INTERVENTI MESSA IN SICUREZZA ART. 1 COMMI DA 51 A 58 LEGGE DI BILANCIO 2020 N. 160 DEL 27/12/2019 INTERVENTI DI MITIGAZIONE DEL RISCHIO IDRAULICO E IDROGEOLOGICO DEL TORRENTE PETRONIO

Integrazioni Regione Liguria
Prot. n. 0016318/2022 del 09/04/2022

Codice Progetto:
P052-21

La presente relazione contiene le risposte alle integrazioni e chiarimenti richiesti da Regione Liguria con lettera prot. n. 0016318/2022 del 9/04/2022 relativi alla Verifica di assoggettabilità alla VIA del progetto "*Interventi di mitigazione del rischio idraulico e idrogeologico del Torrente Petronio nel tratto compreso tra il ponte ferroviario e lo sbocco a mare*".

Verifiche idrauliche per ciascun lotto confrontate con lo stato attuale per le portate 50-ennale e 200-ennale

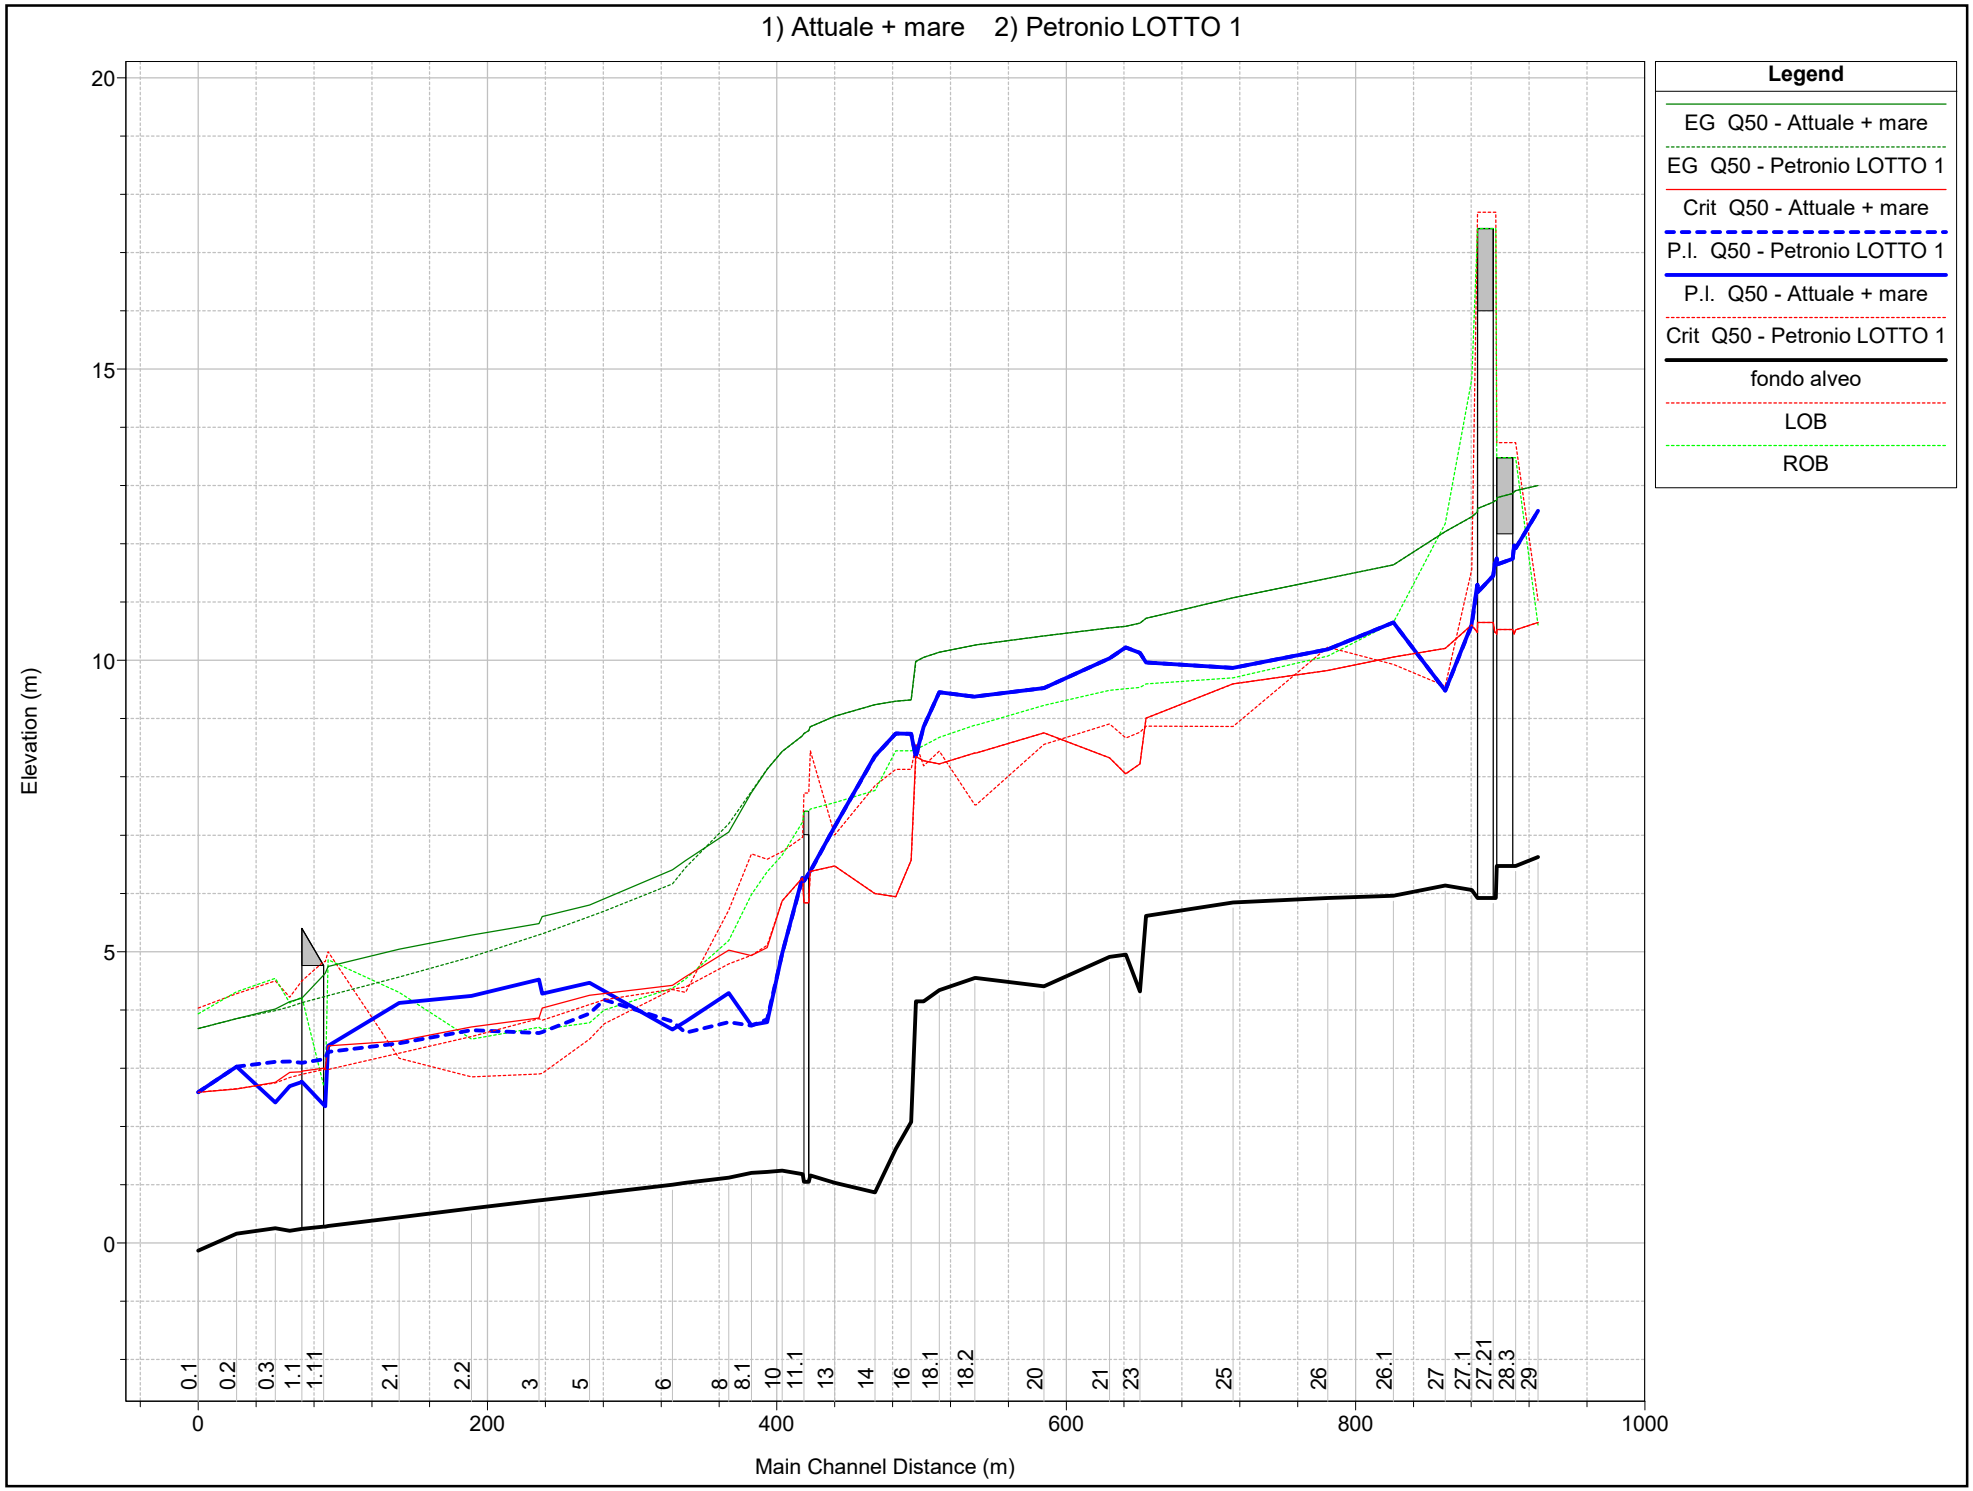
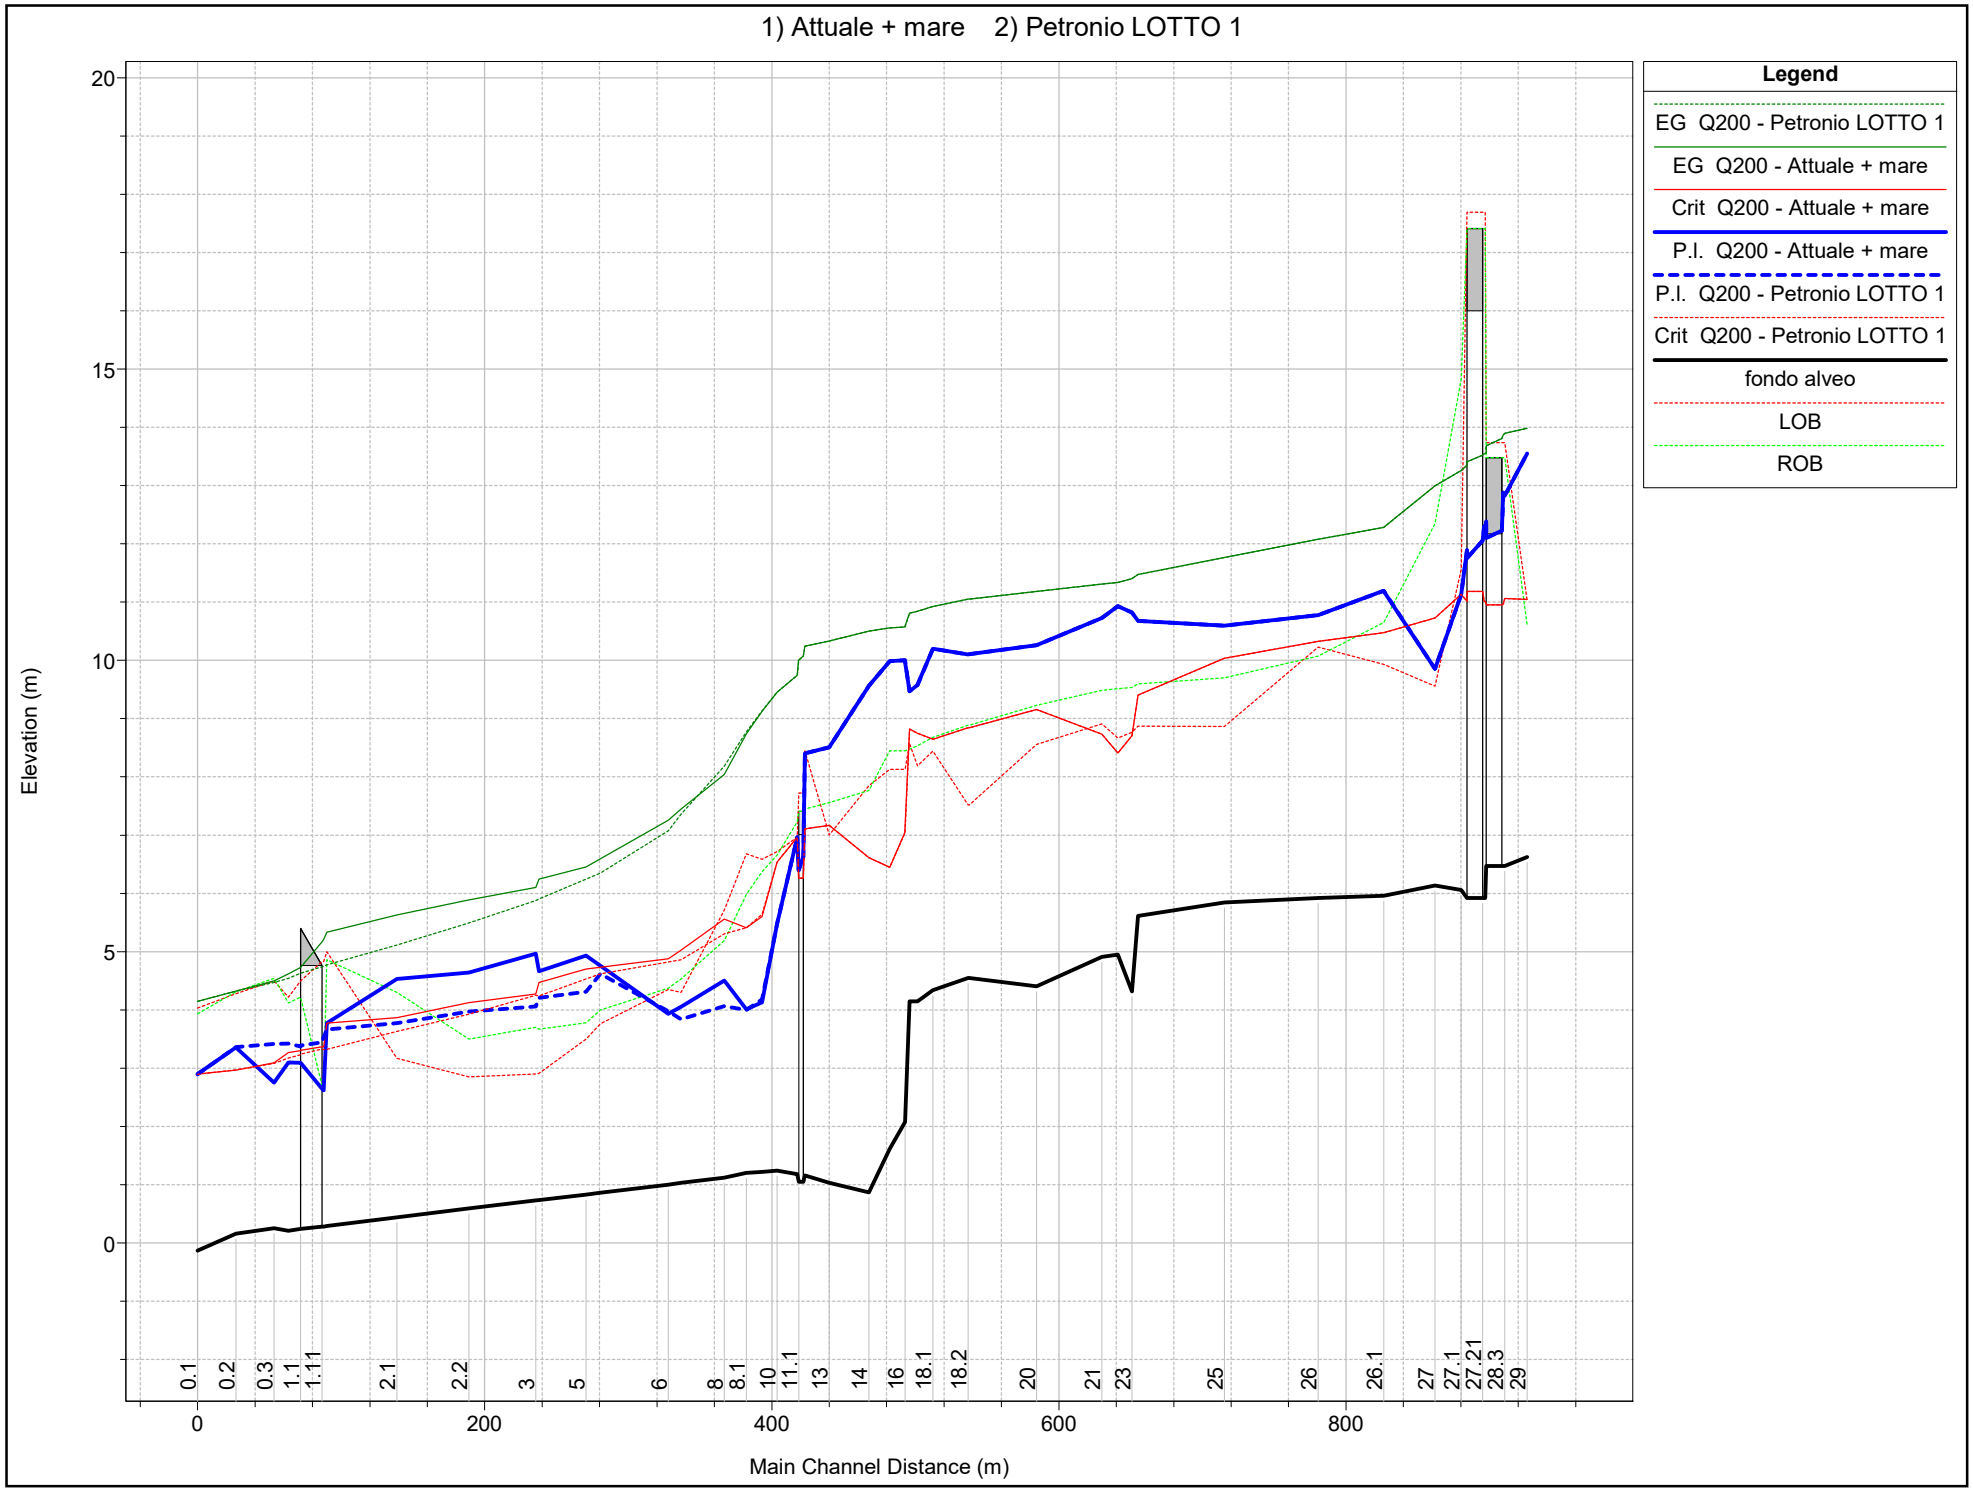
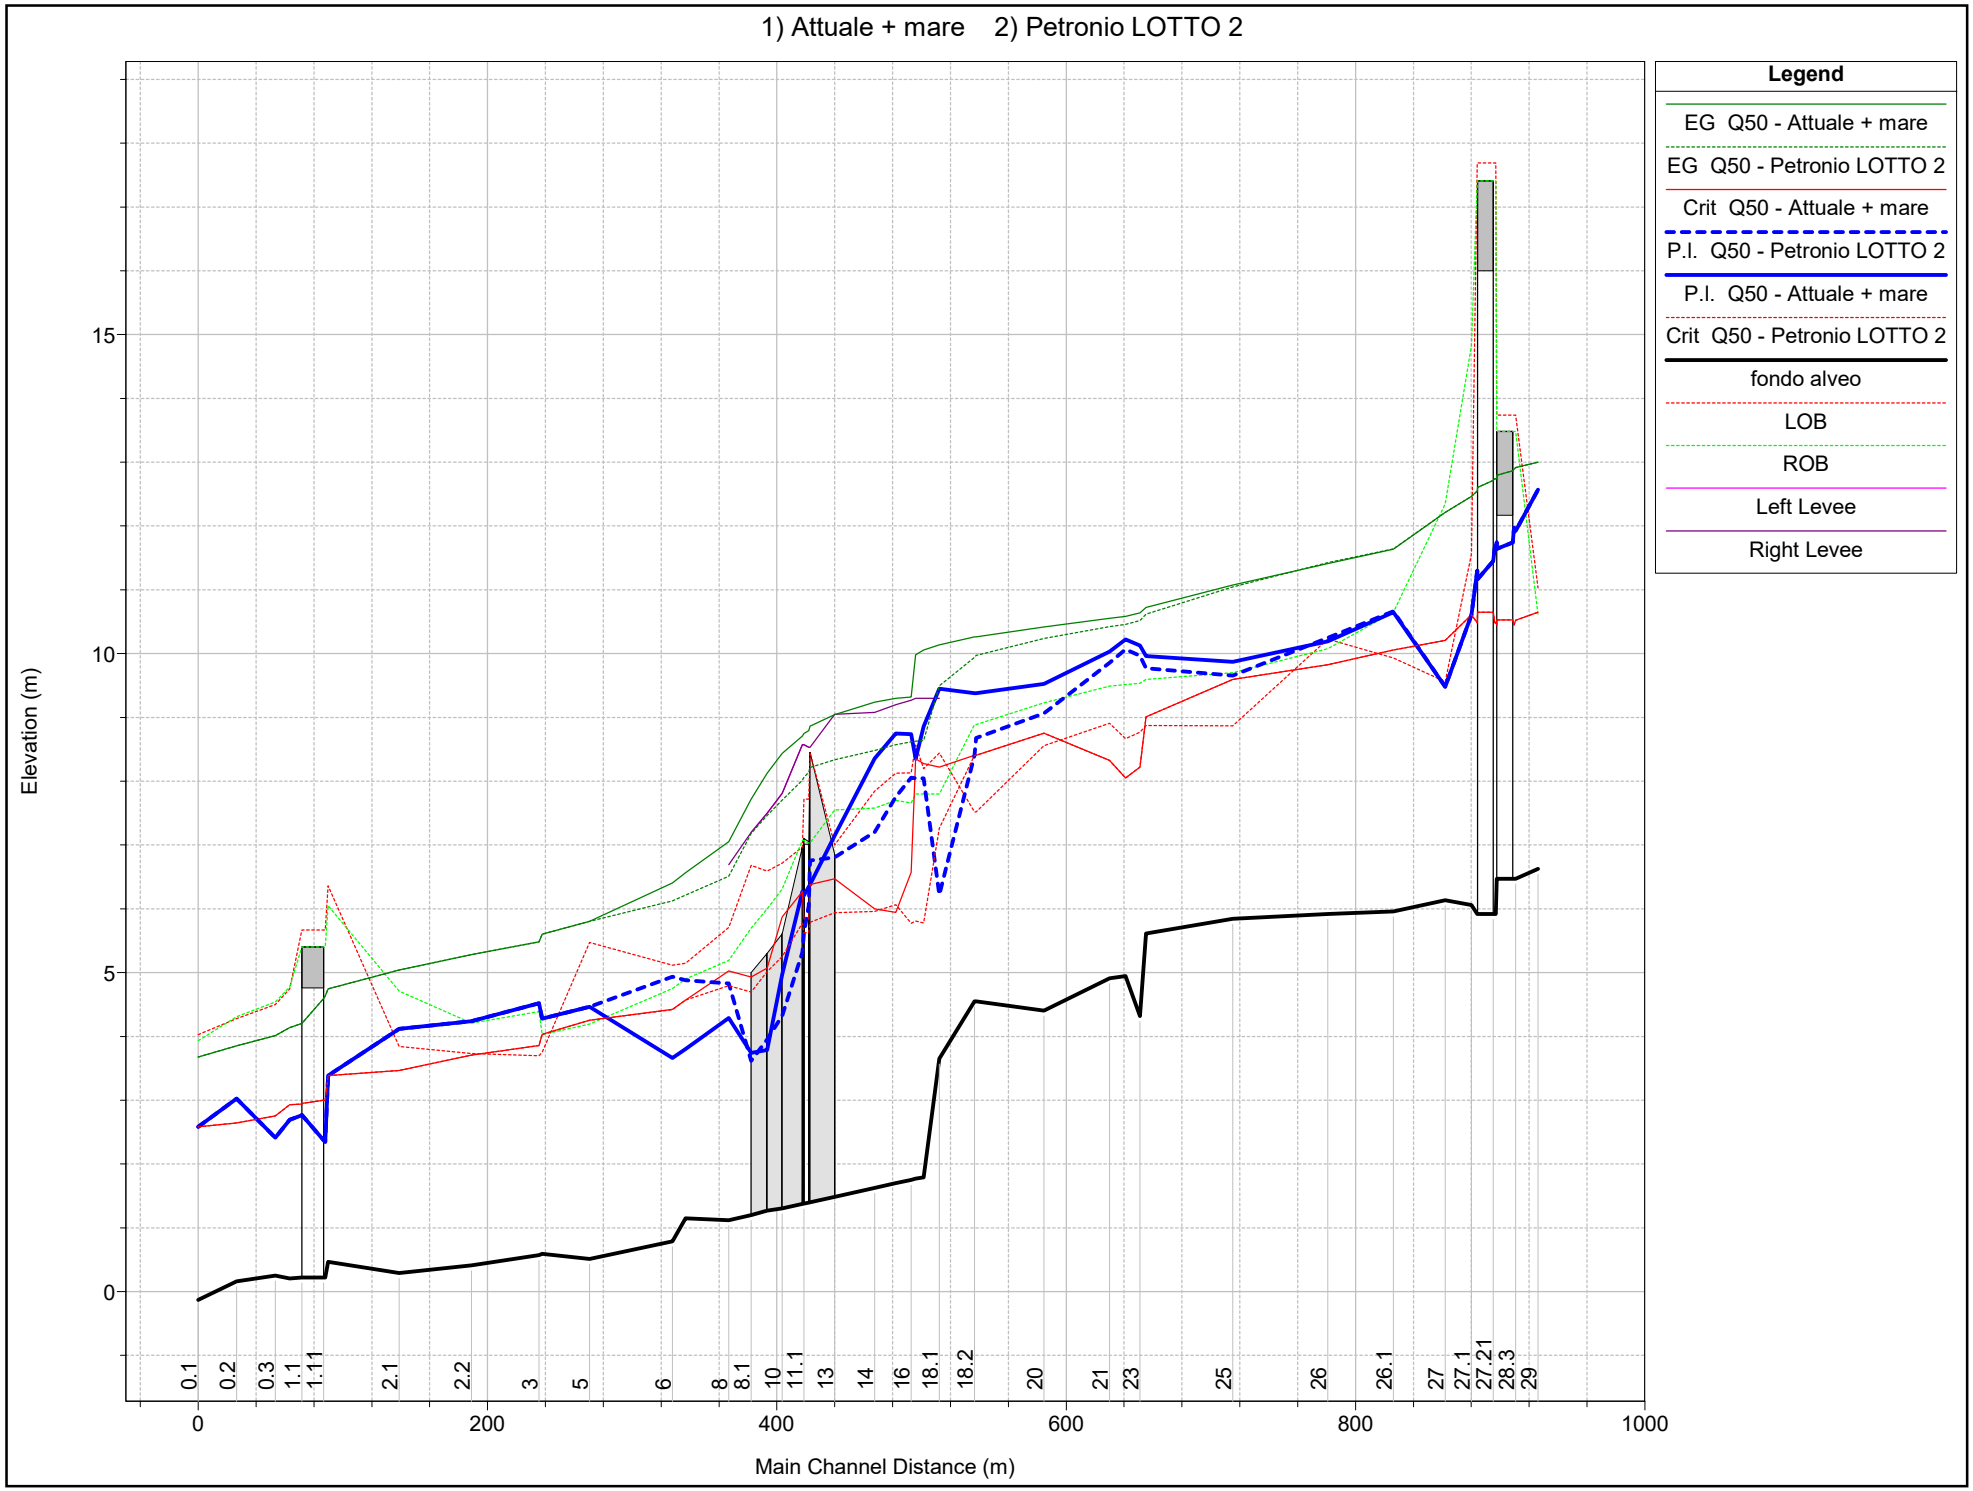
"*Data la complessità del progetto, si ritiene, inoltre, opportuno già individuare la suddivisione in lotti, con la definizione, anche di massima, degli effetti indotti relativamente a ciascun lotto*"

In via del tutto preliminare si possono distinguere a tale scopo tre tratti principali da valle verso monte:
- tratto di valle (sezioni 0.1 - 8 – L=300 m) LOTTO 1
- tratto intermedio (sezioni 8-18.1 – L=140 m) LOTTO 2
- tratto di monte (sezioni 18.1-27 – L= 370 m) LOTTO 3.

Al fine di fornire una valutazione dell'efficacia della realizzazione dei singoli lotti si è proceduto alla verifica idraulica di un lotto per volta indipendentemente dagli altri due.

In allegato B si riportano i profili risultanti dalle verifiche idrauliche per ciascun lotto confrontati con lo stato attuale per le portate 50-ennale e 200-ennale.

La realizzazione del solo LOTTO 1 mostra un profilo del tutto simile a quello del progetto complessivo senza particolari ripercussioni nel tratto a monte.

La realizzazione del LOTTO 2 mostra un profilo nel tratto oggetto di intervento del tutto simile a quello del progetto complessivo. Inoltre si osserva un innalzamento del pelo libero rispetto allo stato attuale nel tratto di valle che si estende sino alla sez. 5 (metà circa del

lotto 1) ed un abbassamento del pelo libero che si estende sino alla sez. 27 (al termine del lotto 3) sia per la portata 50-ennale che per la 200-ennale.

La realizzazione del LOTTO 3 mostra un profilo con valori del pelo libero mediamente più alti di circa 1 m rispetto al progetto complessivo e valori del pelo libero prossimi allo stato attuale. Non si osservano particolari ripercussioni nei tratti di valle e di monte.

Dalle analisi effettuate si evince quindi che il miglior beneficio in termini idraulici si ottiene con la realizzazione in sequenza da valle verso monte del lotto 1-2 e 3.
